Vår dato: 27.03.2019
Vår ref.: 201900418-13
Arkiv: 323
Deres dato: 19.03.2019
Deres ref.: 18/14971 - 18/178574/UDA

NVEs tilbakemelding til kommunen og utbygger - Plan for flomsikringstiltak - Løxaveien 15 GBnr 80/65 - Bærum kommune, Akershus

Figur 1. Oversikt over tverrprofiler i Sandvikselva.

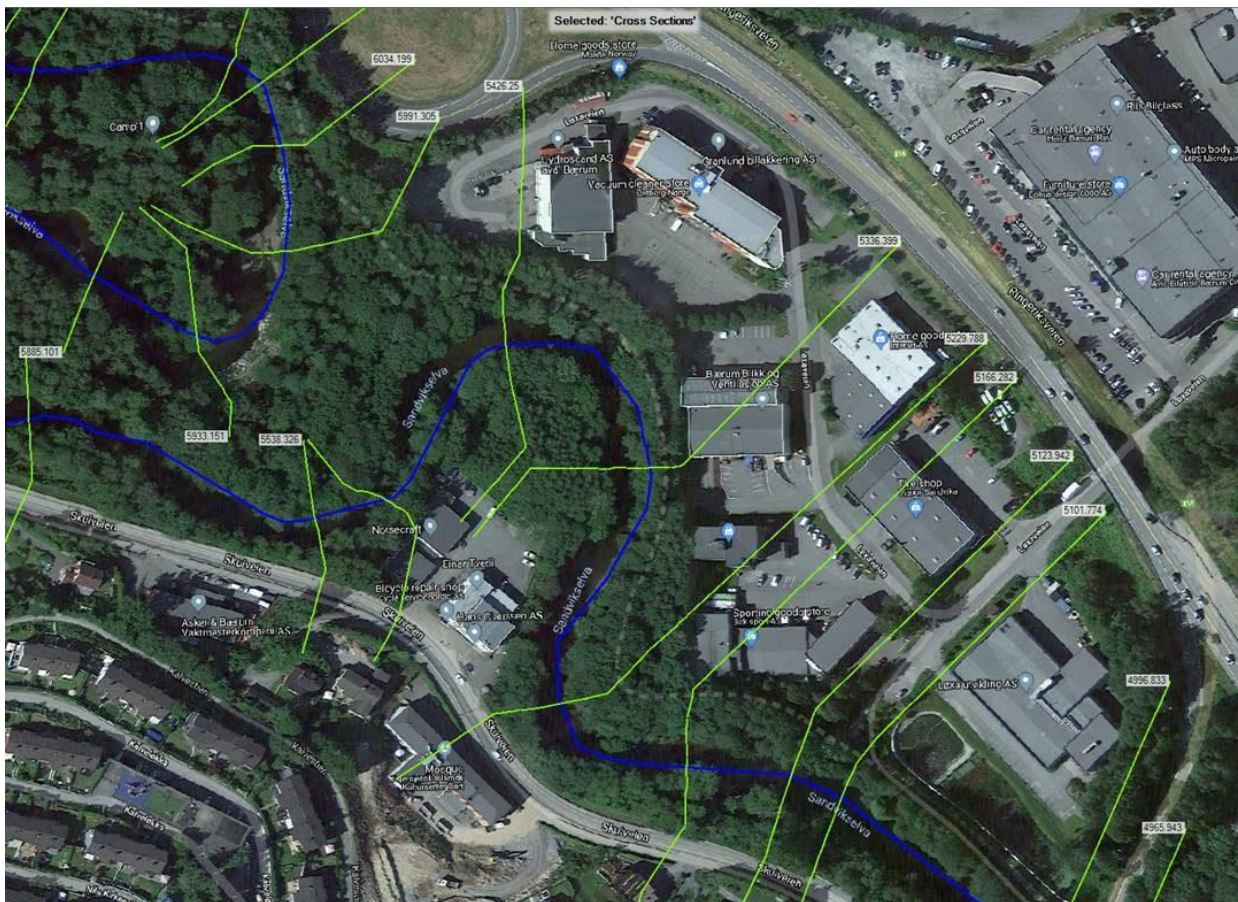
NVE vil minne Bærum kommune om at NVE har gjennomført nye vannlinjeberegninger i Sandvikselva i 2014 etter oppdrag fra kommunen, jf. vedlagte oppdragsrapport fra NVE (B nr. 15-2014). De opprinnelige flomberegningene er fra 2003 og hensyntar for eksempel ikke klimapåslag. Aktuelt tverrprofil for denne saken er profil nr. 5336. Vi anbefaler at kommunen går gjennom rapporten og legger til grunn oppdaterte flomhøyder med tilstrekkelig sikkerhetsmargin.

Figur 2. Tverrprofil 5336.399.

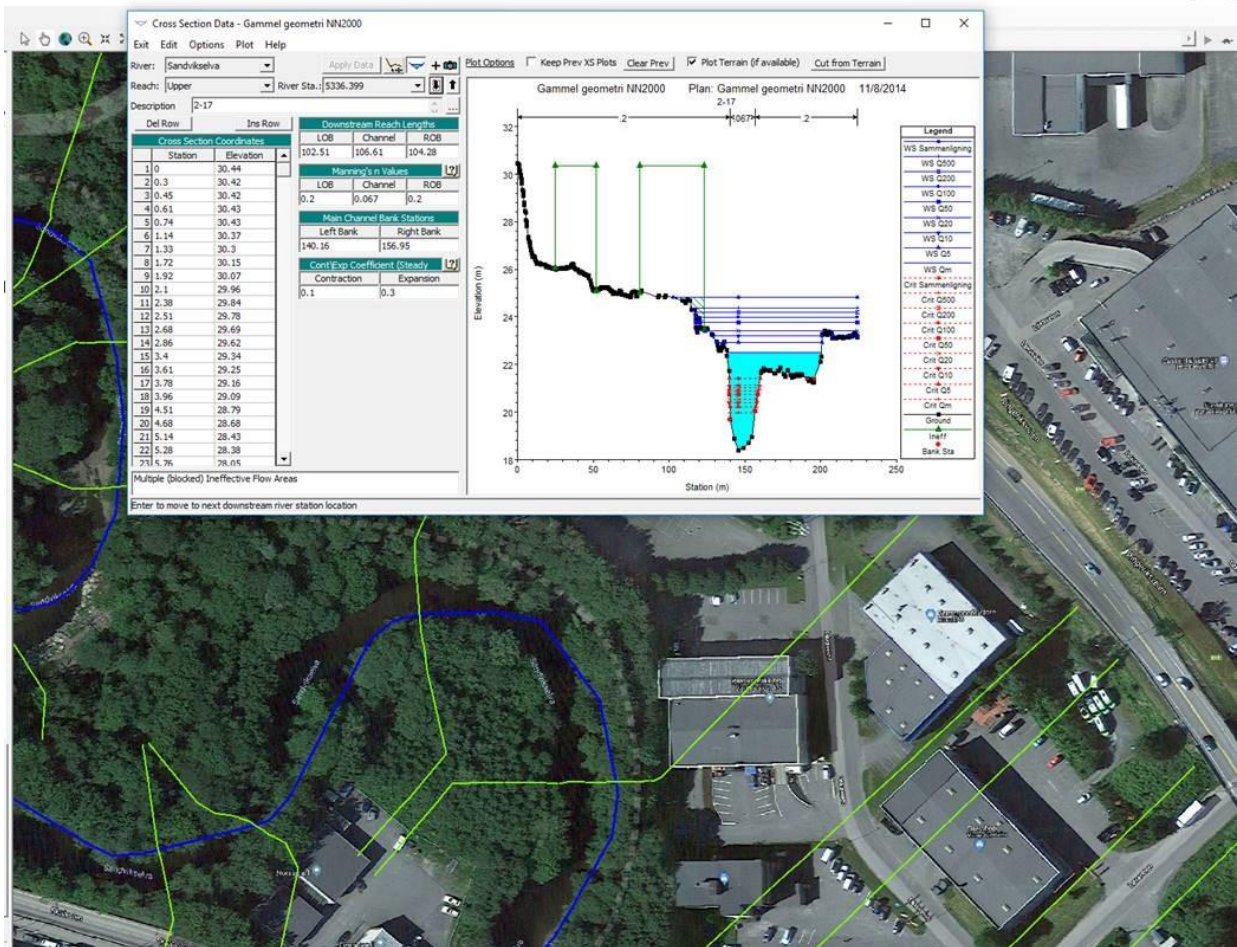
NVE vil imidlertid bemerke av laserscannede høydedata ikke er egnet til å fastsette dybder i elver. Da må det benyttes andre metoder. I NVEs flomsonesprosjekt i Sandvikselva fra 2014 har vi tilfeldigvis funnet tverrprofil i elva ved den aktuelle eiendommen. Dette profilet indikerer en elvebunn på kote ca. 18,35 (profil 5336.399), jf. fig. 1 og 2 under. Profilene er noen år gamle, og de kan endre seg over tid. Men informasjonen gir en god indikasjon på at skråningshøyden er vesentlig høyere enn 5 meter. Dette er informasjon som vi ser at ikke geotekniker uten videre hadde forutsetninger for å kjenne til. Men ved måling av skråningshøyder langs vassdrag er det viktig å ha oversikt over den totale skråningshøyden.
